Avis de mise à jour

Ce sont les notes de mise à jour du logiciel relatives aux consoles GreenStar™ 3 2630 et aux produits associés. Les notes de mise à jour se trouvent sur www.stellarsupport.com. Note: L'utilisation du logiciel est régie par le Contrat de licence d'utilisateur final qui est inclus avec le logiciel.

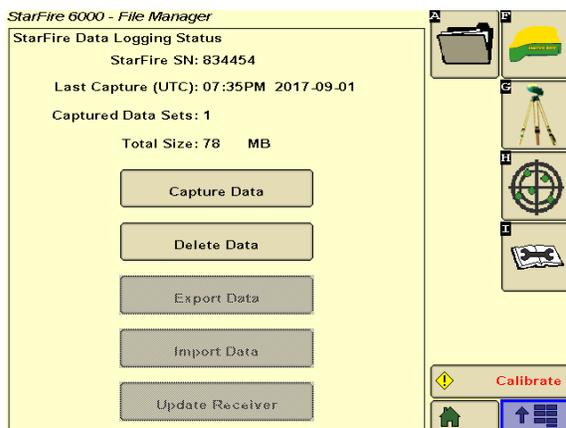
***Région 4 (États-Unis et Canada uniquement) et Région 2 uniquement** — L'icône du signal Mobile RTK John Deere a été mise à jour
